Gemeinde Seddiner See

V o r l a g e - N r . : 018/2003

Satzungsbeschluss zur 2. Änderung des Bebauungsplanes "Mühlenberg Seddin"

Übersicht der Änderungen (Zeichnung ist eingenordet)

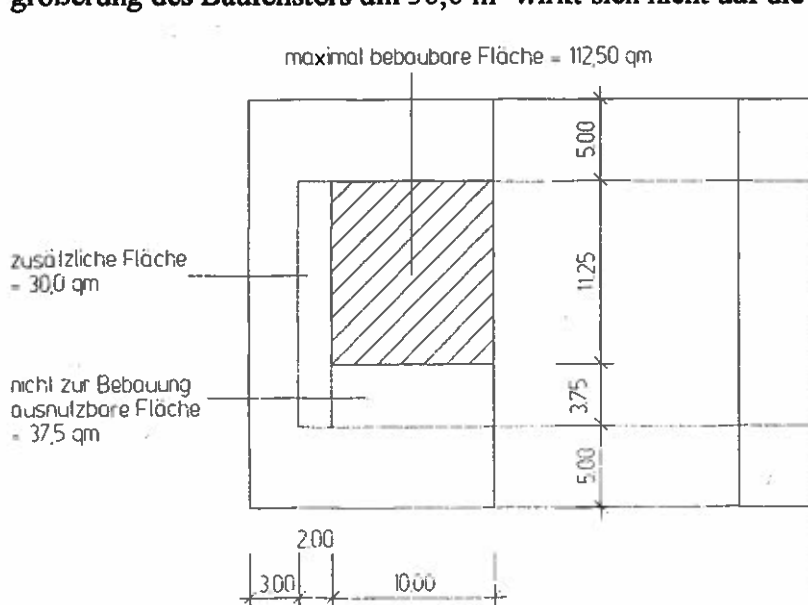
Für die aufgeführten Grundstücke werden die Abstandsflächen der Baufenster zu Straßen bzw. Nachbargrundstücken durch Verschiebung der Baugrenze in der angegebenen Richtung um 2,0 m verringert. Damit ergibt sich jeweils eine Vergrößerung des Baufensters.

Es werden für die einzelnen Flurstücke nachfolgende Änderungen festgelegt:

Flurstück 366	Verschiebung der nordwestlichen Baugrenze um 2,0 m
Flurstück 373	Verschiebung der südöstlichen Baugrenze um 2,0 m
Flurstück 374	Verschiebung der nordwestlichen Baugrenze um 2,0 m
Flurstück 379	Verschiebung der südöstlichen Baugrenze um 2,0 m
Flurstück 380	Verschiebung der südöstlichen Baugrenze um 2,0 m
Flurstück 381	Verschiebung der nordwestlichen Baugrenze um 2,0 m
Flurstück 386	Verschiebung der südöstlichen Baugrenze um 2,0 m
Flurstück 387	Verschiebung der nordwestlichen Baugrenze um 2,0 m
Flurstück 392	Verschiebung der südöstlichen Baugrenze um 2,0 m
Flurstück 393	Verschiebung der südlichen Baugrenze um 2,0 m
Flurstück 394	Verschiebung der nördlichen Baugrenze um 2,0 m
Flurstück 397	Verschiebung der südlichen Baugrenze um 2,0 m
Flurstück 398	Verschiebung der südlichen Baugrenze um 2,0 m
Flurstück 399	Verschiebung der nordwestlichen Baugrenze um 2,0 m
Flurstück 402	Verschiebung der südöstlichen Baugrenze um 2,0 m

Flurstück 403	Verschiebung der nordwestlichen Baugrenze um 2,0 m
Flurstück 406	Verschiebung der südöstlichen Baugrenze um 2,0 m
Flurstück 407	Verschiebung der nördlichen Baugrenze um 2,0 m
Flurstück 408	Verschiebung der südlichen Baugrenze um 2,0 m
Flurstück 409	Verschiebung der westlichen Baugrenze um 2,0 m
Flurstück 410	Verschiebung der östlichen Baugrenze um 2,0 m
Flurstück 411	Verschiebung der westlichen Baugrenze um 2,0 m
Flurstück 414	Verschiebung der östlichen Baugrenze um 2,0 m
Flurstück 415	Verschiebung der westlichen Baugrenze um 2,0 m
Flurstück 422	Verschiebung der östlichen Baugrenze um 2,0 m
Flurstück 423	Verschiebung der nordöstlichen Baugrenze um 2,0 m
Flurstück 424	Verschiebung der südwestlichen Baugrenze um 2,0 m
Flurstück 425	Verschiebung der nordöstlichen Baugrenze um 2,0 m
